## Werfverslag 18 voor project: Koning Ridderdijk 44 | 8434 Westende (BE)

Nummer: 952RTW-18

Datum: vrijdag, 19 februari 2021

Verslaggever: Thijs Verhelst in opdracht voor nv architectenatelier Vyvey & Partners, architect

### 18.3 Start Crepiwerken

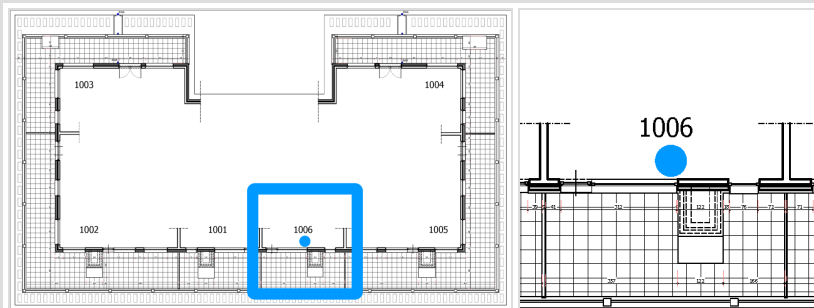
In kader van een goede hechting vraagt de ARCH om, voorafgaand aan het plaatsen van de crepi/isolatie, eerst de wandvlakken nog eens volledig af te kloppen/overlopen. Dit om zo zeker te zijn dat alle losse delen verwijderd - & hersteld zijn geweest; om een maximale hechting van de crepi/isolatie op de onderbouw te waarborgen.

De ARCH vraagt de AN, t.h.v. het buitenschrijnwerk, de dichtingslabben overal na te zien + bijkomend bij te werken indien nodig wordt geacht. Aansluitend wordt gevraagd de siliconeresten tss. L-profiel & buitenschrijnwerk bij te werken.

ARCH vraagt dat de OA genoeg vaklui voorziet om de crepi werken met de nodige continuïteit uit te kunnen voeren.

Kleurkeuze richt zich op heden tussen RAL9001 , RAL9016 RAL 1013; in navolging op de finale keuze neemt de ARCH volgende werfvergadering de gewenste kleurstalen mee.

**18.7 Plaatsing  
borstwering**

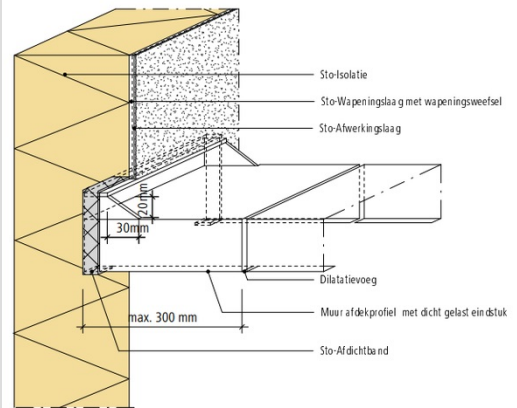
AN geeft aan dat de OA in loop van volgende week start met het plaatsen van de borstwering. ARCH geeft hierbij aan dat, desondanks de eventuele oneffen ondergrond(dekstenen), de borstwering steeds pas/horizontaal geplaatst dienen te worden.

**18.8 Aansluit detail |  
Dakrand - Schouw**

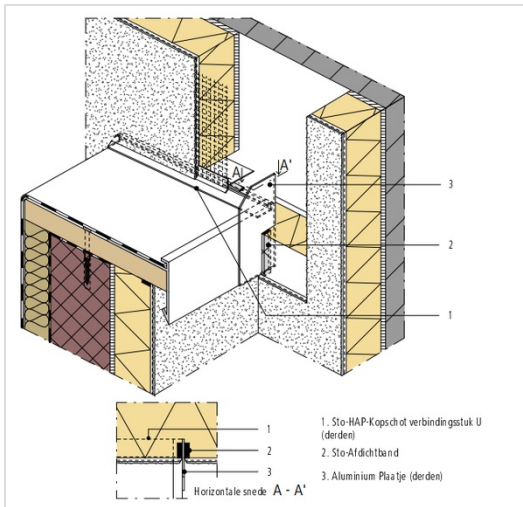
In kader van de uitvoering van het aansluitingsdetail: Hoek Dakrand | Schouw verwijst de ARCH naar volgende principe details .

**18.10 L-profiel**

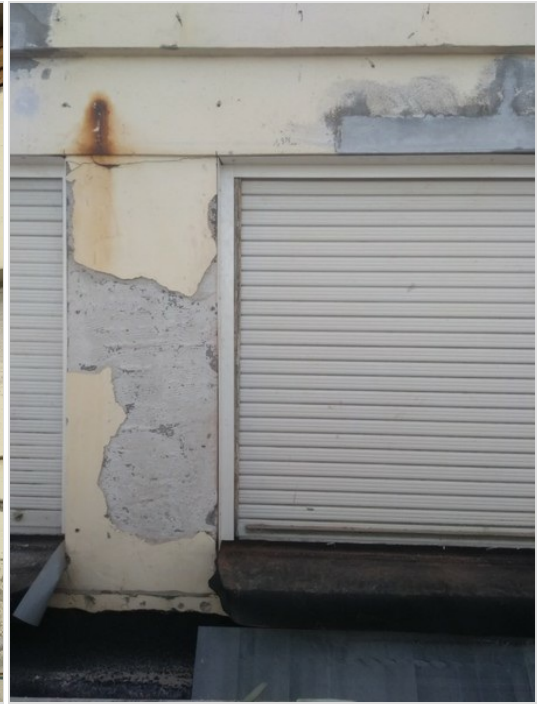
T.h.v. de hoekafwerking voorziet de AN "een stop profiel ". Principe is analoog aan L-profiel | aansluiting t.h.v. de raamopeningen waartegen de isolatie+ crepi kan tegen aangewerkt worden. L-profiel wordt over de ganze lengte van de hoek/wand, vanaf het dakrand profiel tot aan de plint, geplaatst.

Kleur keuze idem L-profiel t.h.v. de raamopeningen
